OSSERVAZIONI

relative allo Studio di Impatto Ambientale redatto per la richiesta di espressione del giudizio di compatibilità ambientale per le attività da svolgersi nell'ambito della

CONCESSIONE DI COLTIVAZIONE COLLE SANTO

SVILUPPO CAMPO MONTE PALLANO

- Studio di Compatibilità Idrogeologica (ALL.I), pag.28

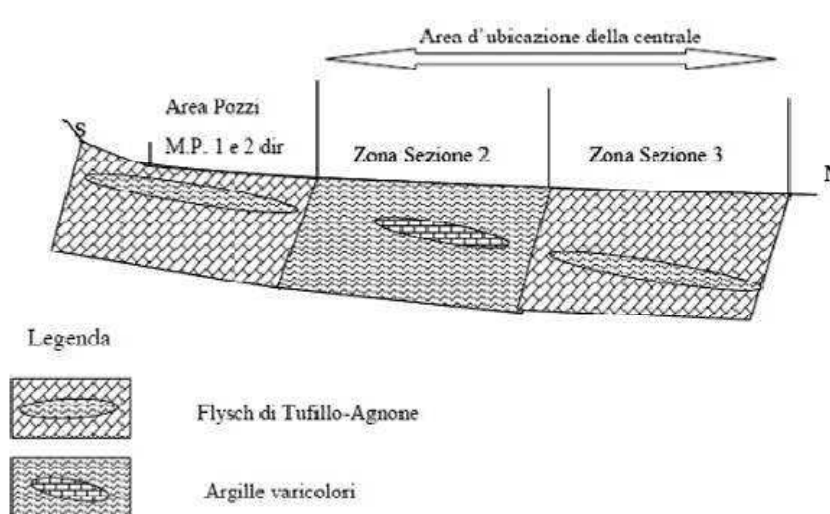
All'interno del presente studio, il fattore correttivo è stato considerato pari a 1, il che significa che il valore di N_{SPT} reale e quello di N_{SPT} corretto sono identici e, pertanto, non essendo stato ridotto

tale valore conduce inevitabilmente a sovrastime del valore dei parametri calcolati, con rischi per la stabilità delle strutture.

“Per le prove penetrometriche dinamiche eseguite viene utilizzato un coefficiente di correlazione “Coeff. Correlazione 1””.

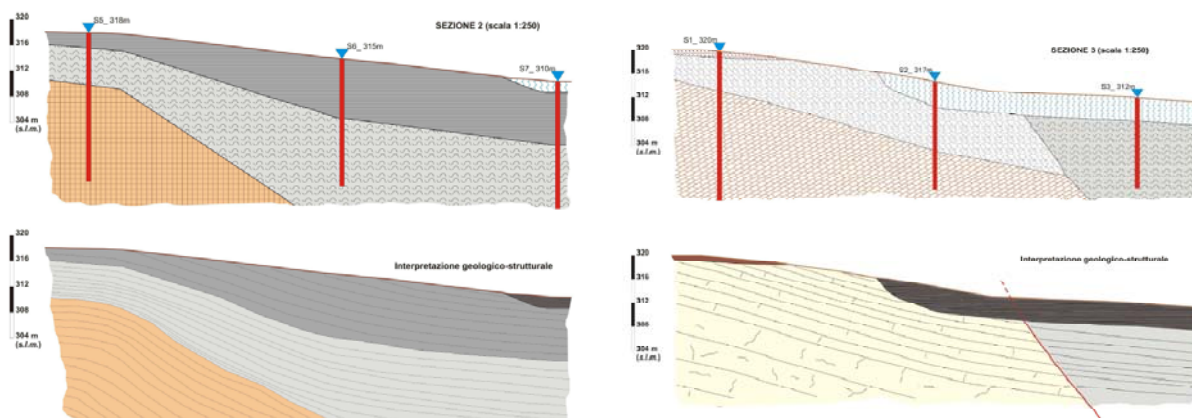
Osservazione: Il professionista asserisce che nell'area d'ubicazione della centrale di trattamento la scarpata riportata dal PAI **non esiste** e che comunque una volta effettuato lo sbancamento si eliminerebbe l'eventuale scarpata se presente. Successivamente il professionista afferma che comunque la stessa scarpata è in realtà **presente immediatamente a SW della centrale**, con la relativa fascia di rispetto; ad avvalorare ciò, nello Studio si ammette che comunque una parte della centrale è compresa dentro la zona di rispetto di tale scarpata!

Esaminando bene la situazione geomorfologica dell'area, si osserva la presenza di altre scarpate morfologiche presenti nella zona N e NW dell'area d'ubicazione della centrale di trattamento. Si ricorda che l'art. 14 comma e) delle NdA prevede che:
